改善箇所説明

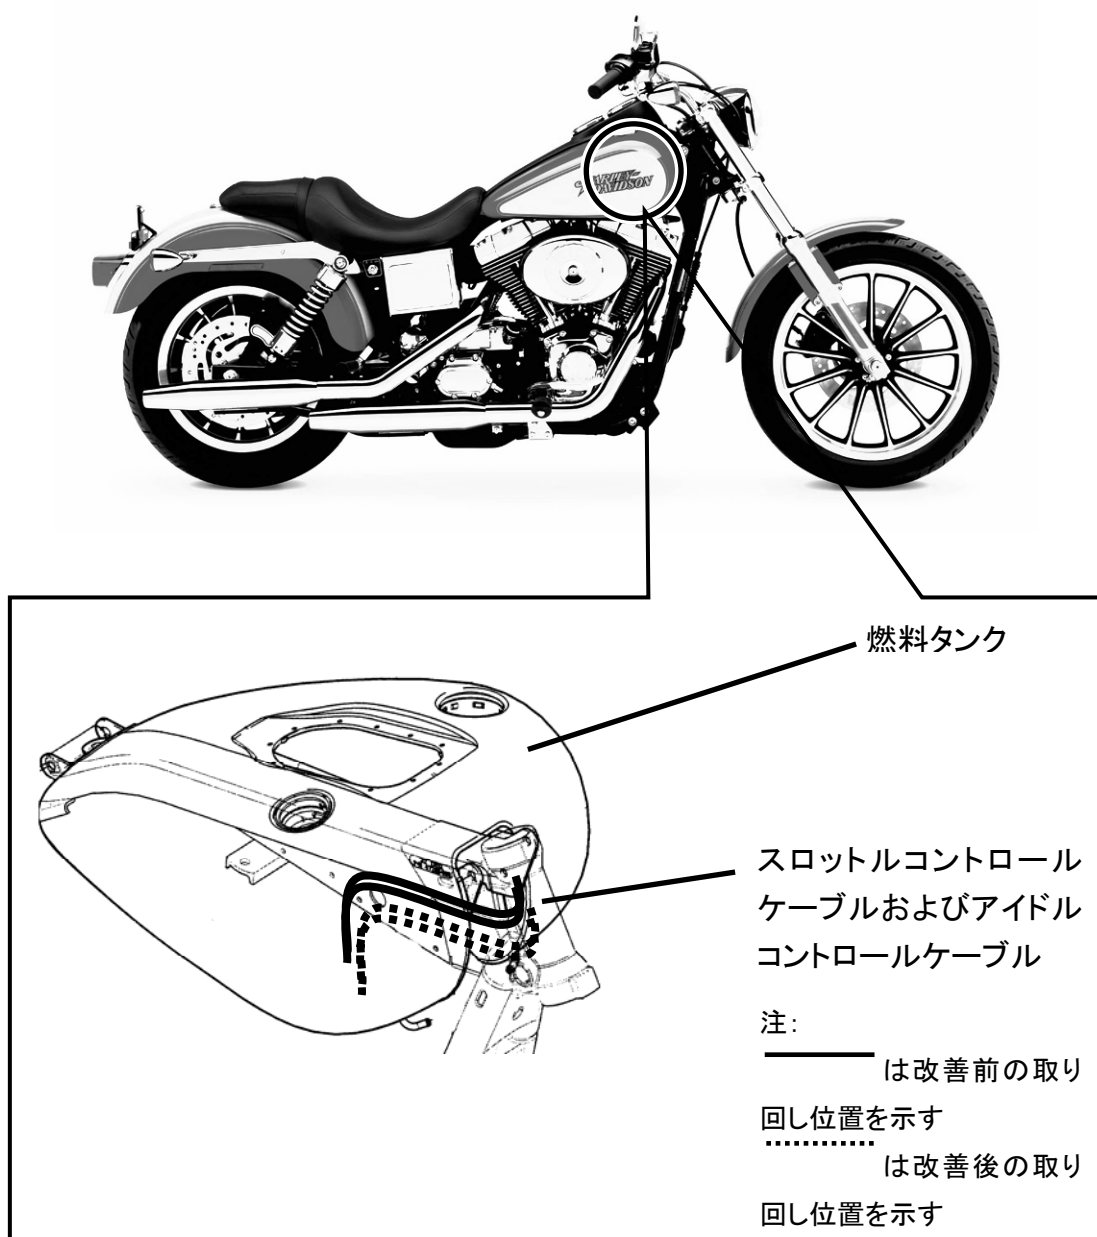
不具合箇所

スロットルコントロールケーブルおよびアイドルコントロールケーブルの取り回しが不適切なため、走行中の振動等により、当該ケーブルと燃料タンクが干渉するものがある。そのため、そのまま使用を続けると、燃料タンクが損傷し、燃料が漏れるおそれがある。

全車両のスロットルコントロールケーブルおよびアイドルコントロールケーブルおよび燃料タンクを点検し、正しく取り回しがされていないものは正しく取り付け。また、ケーブルまたは燃料タンクが損傷している場合は、修理、もしくは交換する。

スロットルコントロールケーブルおよびアイドルコントロールケーブルに白のペイントマーキングを付ける。
